OGGETTO: APPROVAZIONE OSSERVAZIONI ALLE INTEGRAZIONI 10/11/2021 AL MASTERPLAN 2035 DELL'AEROPORTO DI MILANO-MALPENSA.

OSSERVAZIONI MASTER PLAN 2035 DELL'AEROPORTO DI MALPENSA

VALUTAZIONE DI IMPATTO AMBIENTALE AI SENSI DELL'ART.26
DEL D.LGS 152/06 E S.M.I. RELATIVA AL MASTER PLAN 2035
DELL'AEROPORTO DI MILANO MALPENSA

OSSERVAZIONI ALLE INTEGRAZIONI DEL 10/11/2021

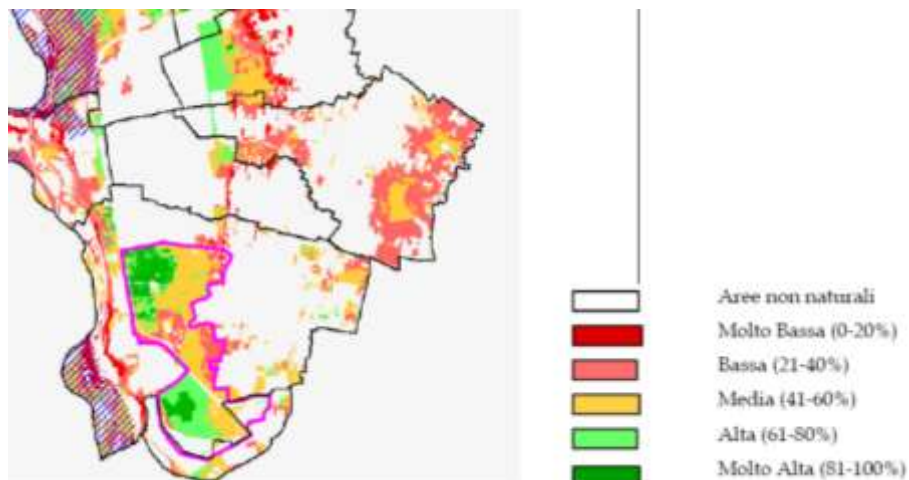
Confrontando le aree di brughiera interessate dall’espansione della Cargo City si nota chiaramente che i dati riportati da SEA nello studio di impatto ambientale del Master Plan 2035 e nelle ultime integrazioni di Novembre 2021 sono diversi da quelli riportati negli altri studi ad oggi disponibili.

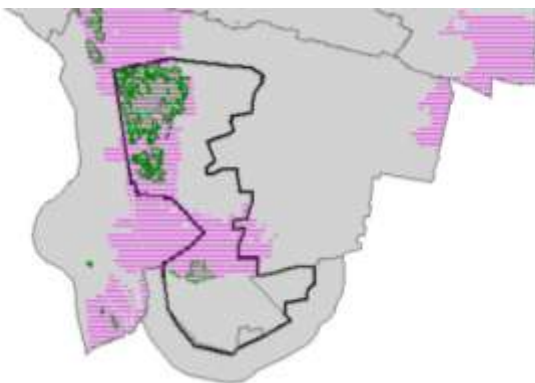
Di seguito la mappa dell' idoneità ecologica delle aree a brughiera di Malpensa riportata dallo Studio Eupolis Lombardia. Come si può vedere l' area interessata dall' espansione della cargo city ha idoneità ecologia Molto Alta (81-100%).

In base allo Studio di Area Vasta Malpensa di Eupolis Lombardia è quindi possibile affermare che l' estensione delle aree cargo verso sud, così come proposto dalle integrazioni Nov. 2021 di SEA, comporterebbe la distruzione di quasi il 50% delle aree a più alta idoneità ecologica della brughiera di Malpensa.

Mappa estratta dalle integrazioni di SEA al precedente master plan
 Approfondimenti Progettuali - Aprile 2012

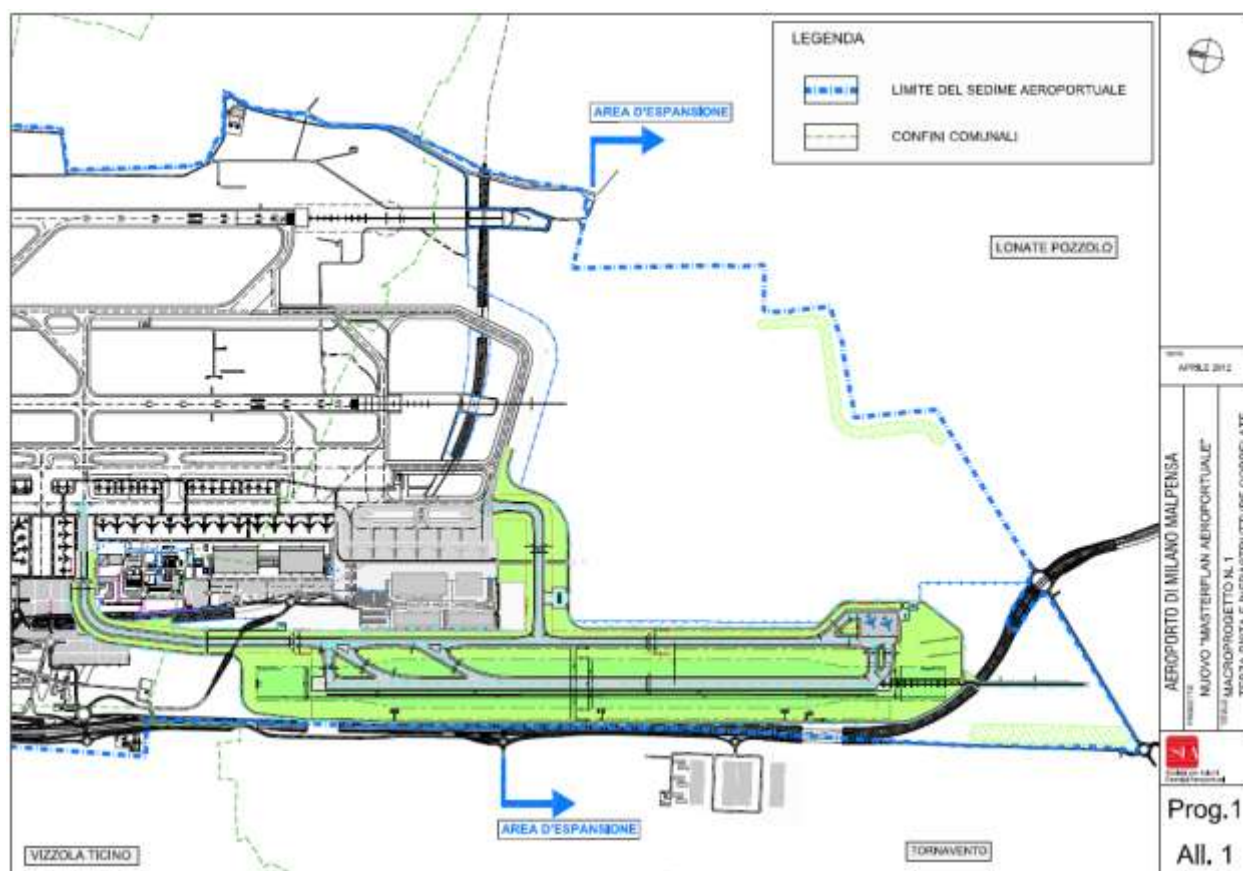
Il potenziamento delle infrastrutture di volo citato nell'All.20 può solo fare riferimento all'ipotesi di costruzione di una terza pista come descritto nel precedente Master Plan (estratto di seguito) che ha come unica possibilità di posizionamento la brughiera a sud di Malpensa che in questo caso verrebbe completamente distrutta, compresa la Via Gaggio, fino alla statale 336.

Scartare l'ipotesi della realizzazione dell'espansione della cargo city in Area 2 e Area 2A a favore dell'Area 7 provocherebbe quindi:

- Consumo di 40 Ha di terreno di grande valenza ambientale al di fuori del sedime aeroportuale.
- Ulteriore diminuzione dell'habitat di brughiera esistente e frammentazione della rete ecologica.

Figura 3: identificazione di tre eventi sonori correlati a sorvoli per la centralina di via Plati

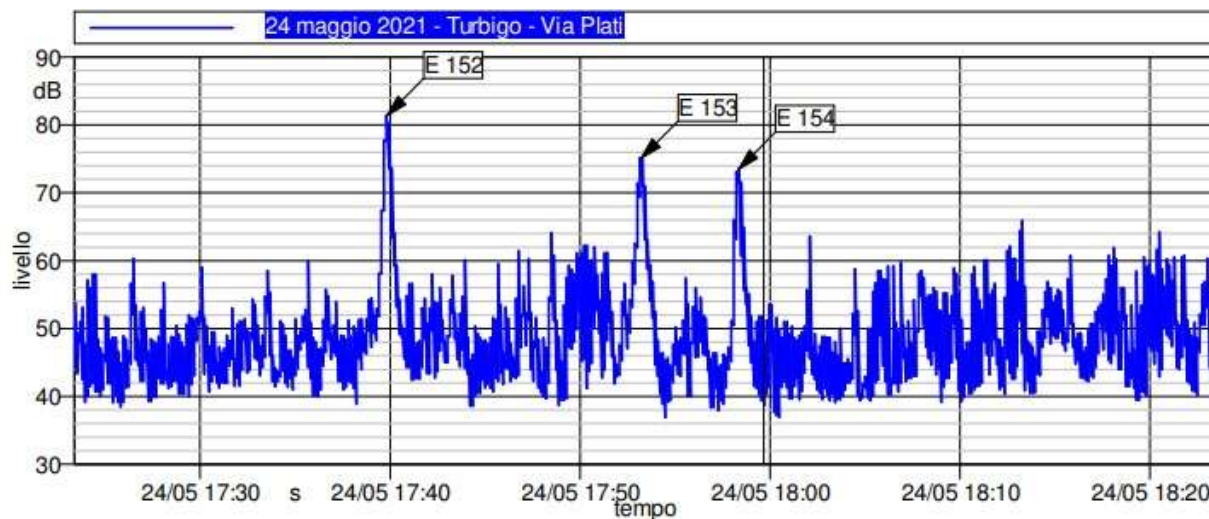
A titolo di esempio alleghiamo tabella contenuta nella relazione della campagna di monitoraggio del rumore aeroportuale condotta da ARPA nel territorio di Turbigo, nel periodo compreso tra luglio 2020 – giugno 2021. Se è vero che la media giornaliera è di 59,3 dB, segnaliamo che i picchi riportati nel grafico che arrivano anche a valori oltre gli 80 dB, ancorché oltre i 70 dB.

Figura 2: Time History relativa ai livelli di Leq per un giorno di misura

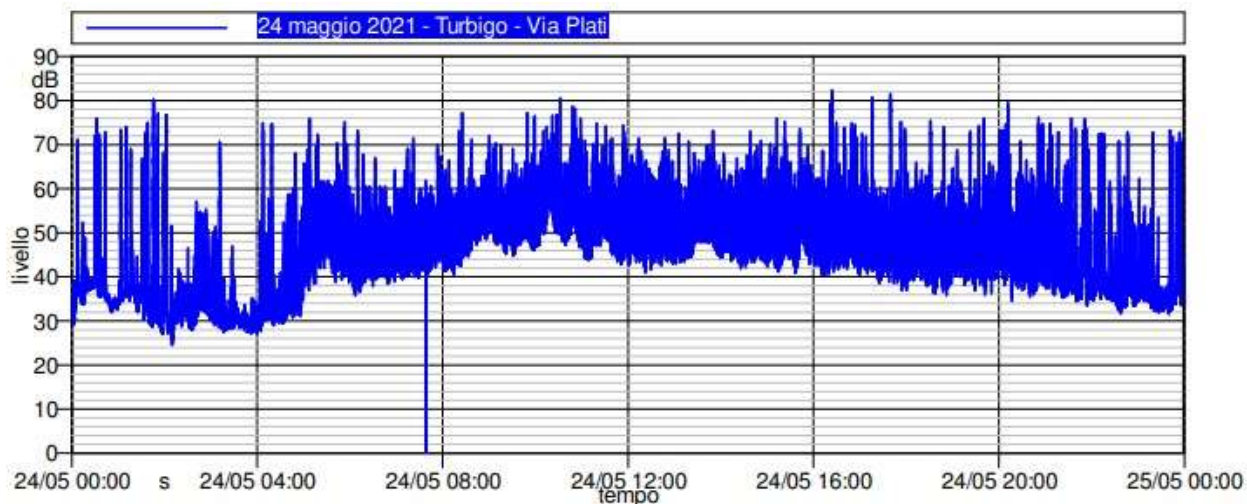
Ancora, riportiamo grafico relativo all'intera giornata del 24 maggio 2021 dove si segnalano i picchi oltre i 70dB durante la notte.

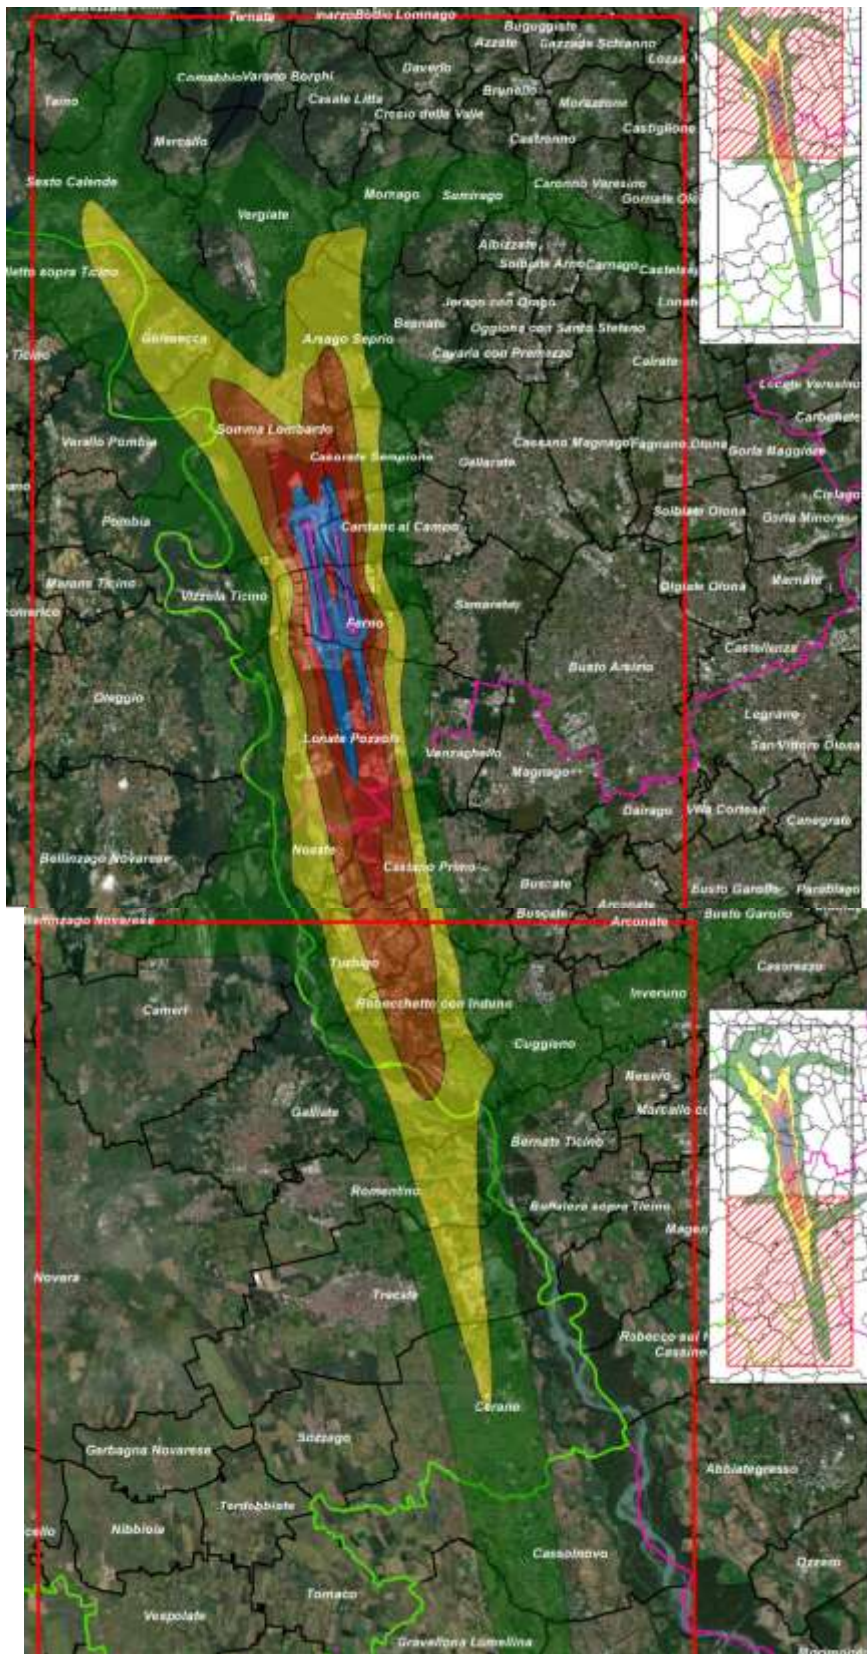
Commento: Come si può evincere il dato del solo Comune di Turbigo (601 in giallo), per quanto riguarda l' esposizione della popolazione a livelli di rumore aeroportuale 60-65 dBA, è nettamente superiore ai dati dei paesi di Somma Lombardo e Lonate Pozzolo (in verde). Quindi affermare che *"...il carico maggiore è sostenuto dai comuni di Somma Lombardo e Lonate Pozzolo..."* è una conclusione **MACROSCOPICAMENTE ERRATA.**

**CURVE DI ISOLIVELLO
DELL'INDICE LAEQ NOTTURNO
(RUMORE AERONAUTICO)
INQUADRAMENTO AREA SUD**

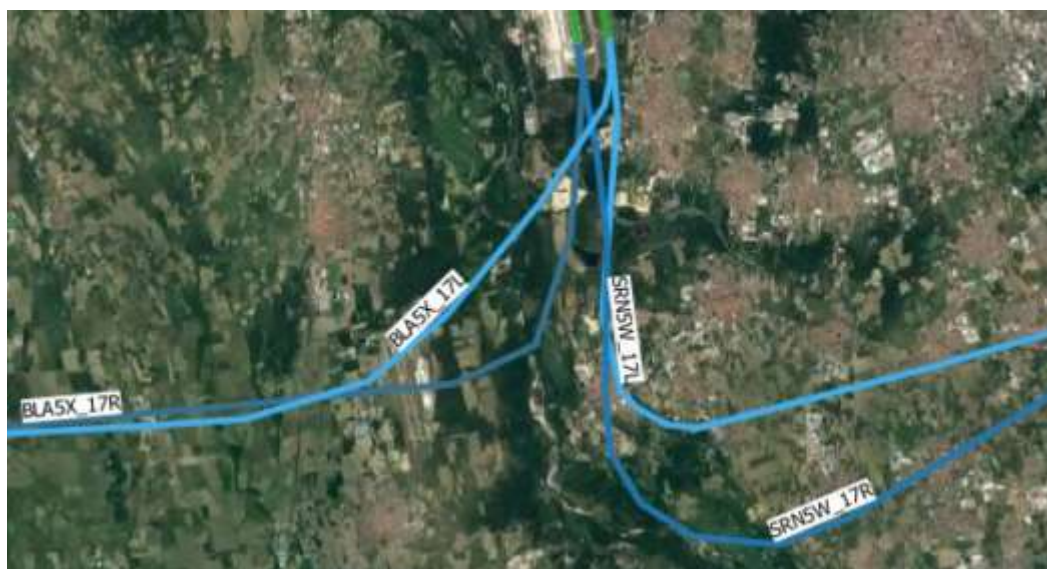
Quanto qui sopra dichiarato e mostrato nello scenario Baseline Tavola 7, tende a minimizzare il problema, in realtà i decolli verso sud sulle suddette rotte impattano pesantemente gli abitati di Nosate (che viste le dimensioni non ha zone al di fuori del centro paese), di Turbigo, di Robecchetto con Induno e di Castano Primo (non il centro città ma ampie zone residenziali verso Turbigo).

I decolli BLA5X_17L e BLA5X_17R passano in pieno sopra l'abitato di Nosate, i decolli SRN5W_17L e SRN5W_17R impattano i Comuni di Turbigo, Robecchetto con Induno e Castano Primo.

A tal proposito nelle integrazioni di Novembre 2021 mancano le battute radar per i decolli verso sud (quelle verso nord ci sono), inoltre gli schemi di dispersione mostrano come i voli non sorvolino sempre le zone prestabilite dalle rotte di uscita.

Di seguito il confronto delle mappe di superamento indice LAEQ notturno 2018-2035

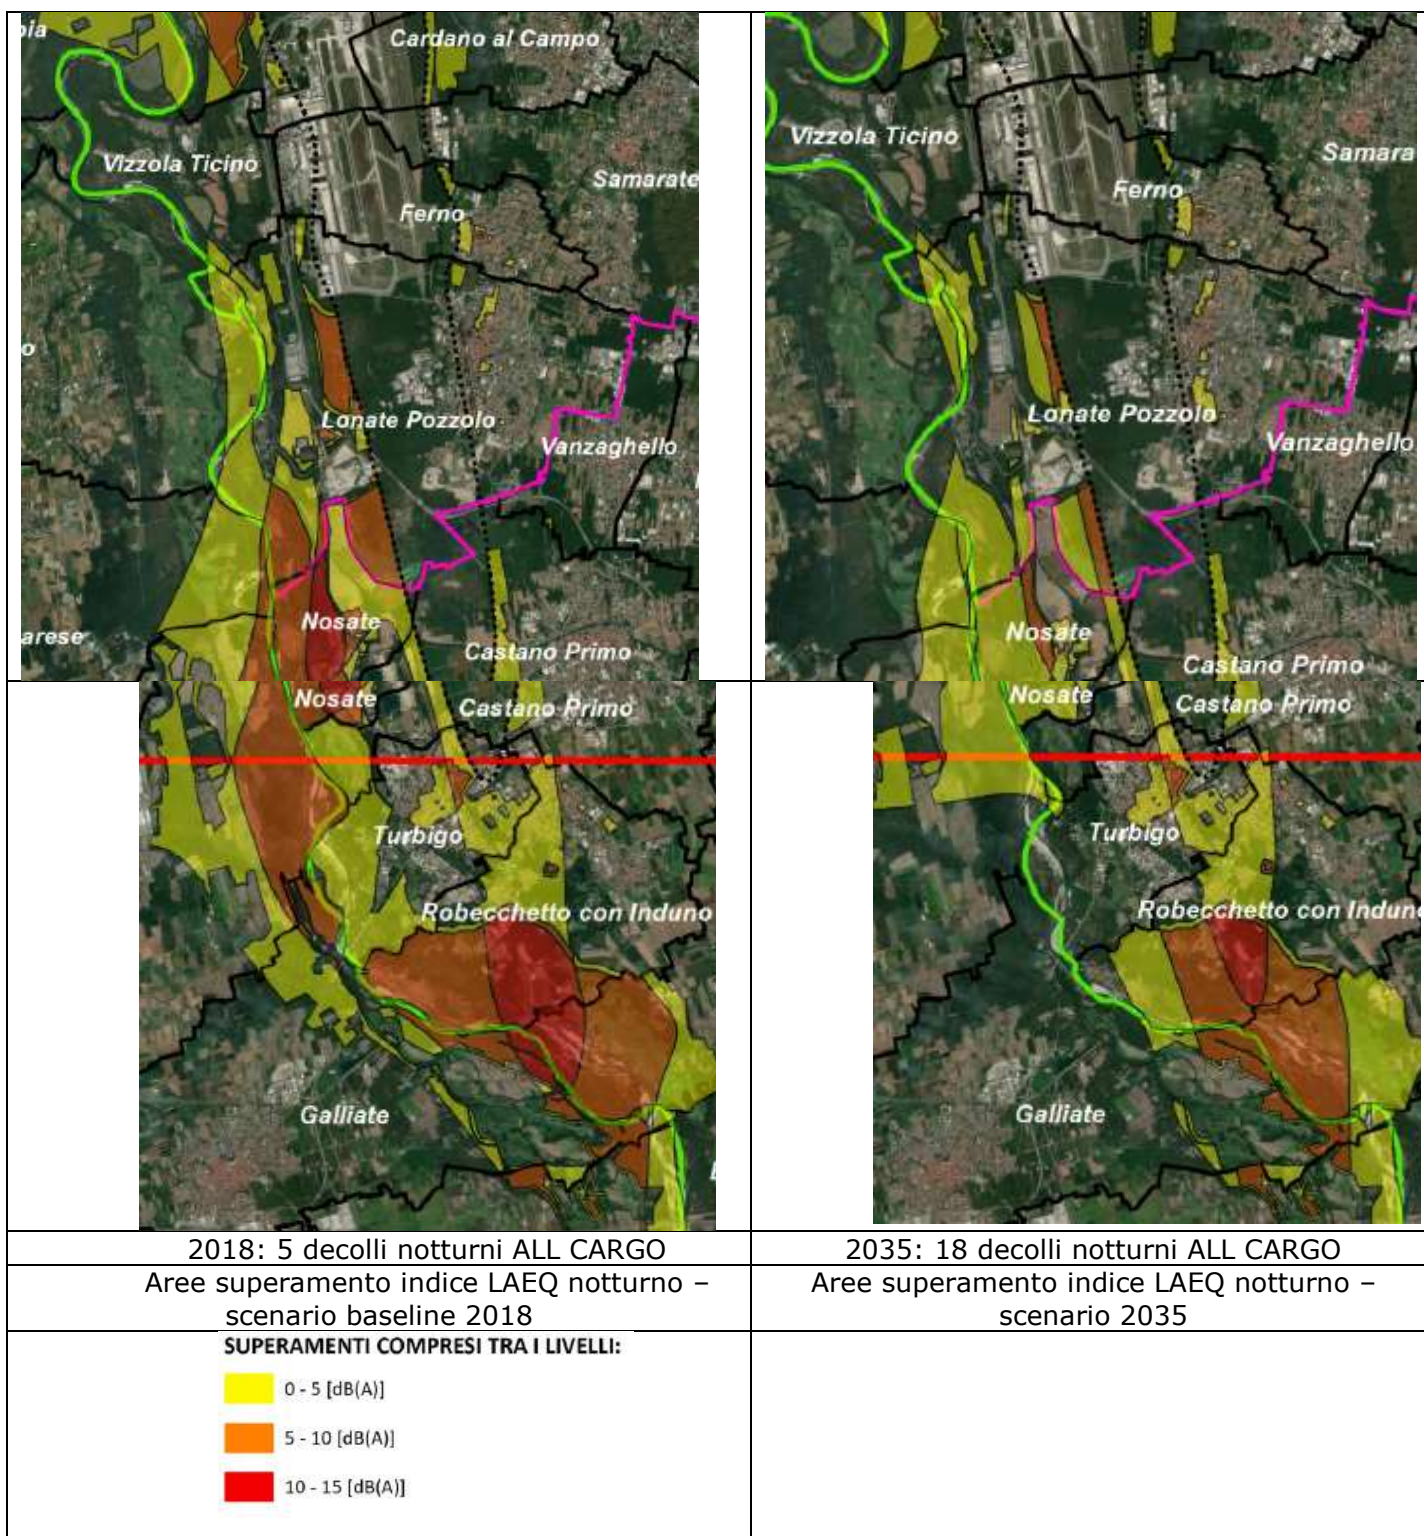
In pratica si mostra come la triplicazione di voli notturni (ALL CARGO) porterà nel 2035 a una riduzione delle di aree superamento indice LAEQ notturno.

almeno per onestà intellettuale sia veramente difficile credere che la triplicazione di voli notturni (ALL CARGO) possa portare a una riduzione delle di aree superamento indice LAEQ notturno, così come mostrato da SEA nelle mappe dell'Allegato 21.
